**Verslag huishoudelijke elektrische installatie op laagspanning en zeer lage spanning****Algemeen:**

Referentie: 007-20260623-04	Datum controle: 23/06/2026
Keurder: 007

Eigenaar: Vandepierre	EAN-code: 541449206000150292
Adres installatie: Heidebloemstraat 48, 3920 - Lommel	Nummer teller(s): 1sag3205069828
Distributienetbeheerder installatie: Fluvius	
Datum uitvoering installatie:	<input type="checkbox"/> Vóór 01/10/1981 <input checked="" type="checkbox"/> Tussen 01/10/1981 en 01/06/2020 <input type="checkbox"/> Vanaf 01/06/2020
Type:	<input checked="" type="checkbox"/> Wooneenheid <input type="checkbox"/> Niet-huishoudelijk <input type="checkbox"/> PV <input type="checkbox"/> Batterij <input type="checkbox"/> Laadpaal

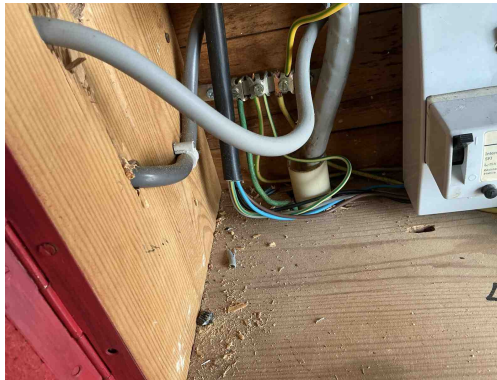
B18 - Het volgnummer is niet op elk bord vermeld (Boek 1: 3.1.3.3).

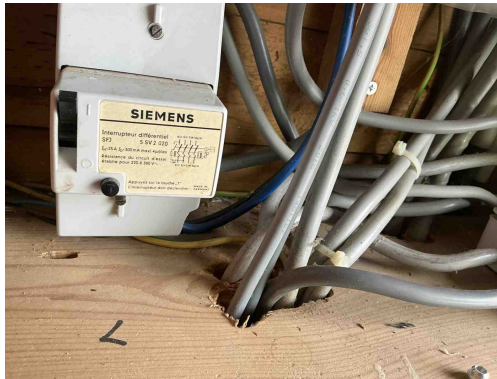
C21 - Het gebruik van geleiders van het type VOB, zonder bijkomende afscherming is niet toegestaan (Boek 1: 5.2.9.6).

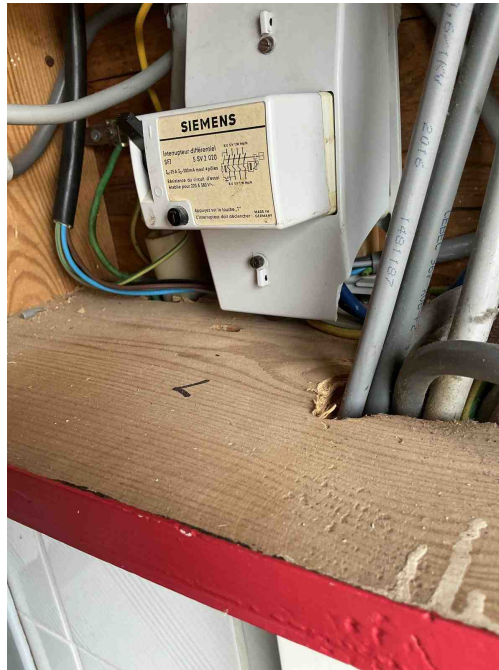
C21 - Het gebruik van geleiders van het type VOB, zonder bijkomende afscherming is niet toegestaan (Boek 1: 5.2.9.6).

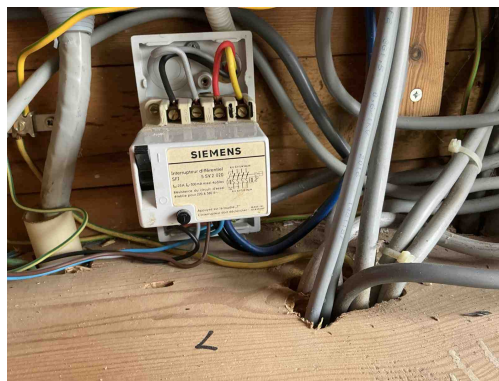
T23 - Het elektrisch materiaal is beschadigd. (Boek 1: 1.4.1.3).

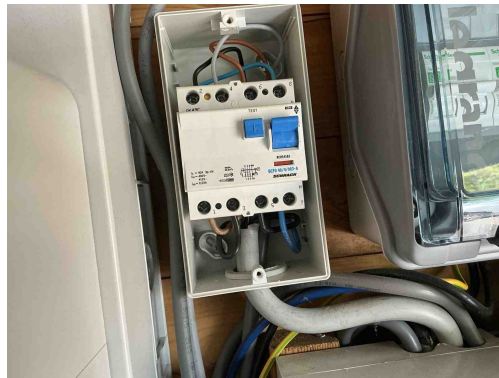
D04 - De hoofddifferentieelstroominrichting is niet verzegelbaar (Boek 1: 4.2.4.3).

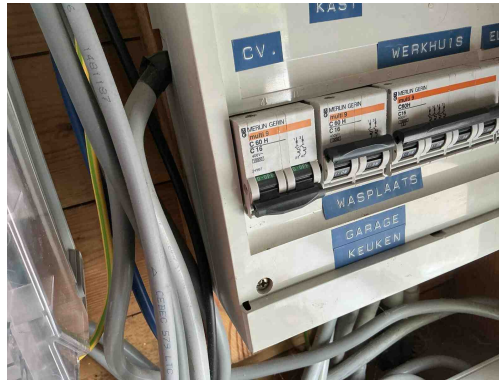
T21 - Het elektrisch materieel is niet geplaatst volgens de voorschriften van de fabrikant/ regels van goed vakmanschap . (Boek 1: 1.4.1.3)

Opmerking: Ophangvijzen

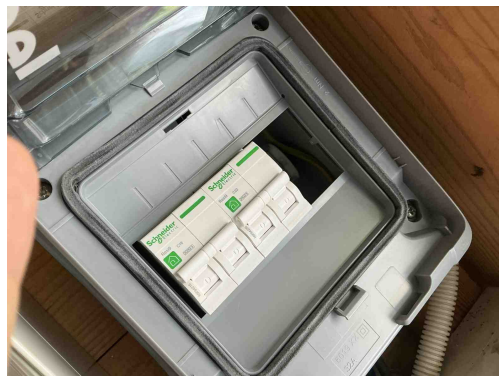
A05 - De waarde van de spreidingsweerstand van de aardverbinding is te hoog (Boek 1: 5.4.2).

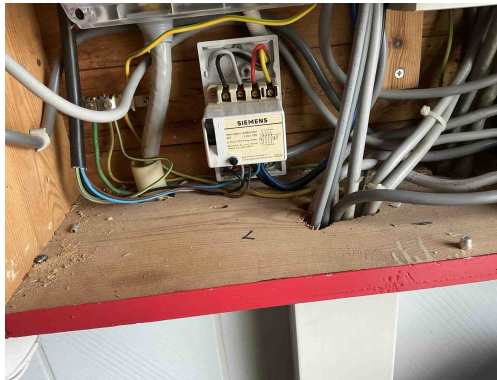
B04 - De aanduiding van de kringen, klemmen en/of schakelapparatuur ontbreekt, is onjuist of is onvolledig (Boek 1: 3.1.3.1/5.1.6.1).
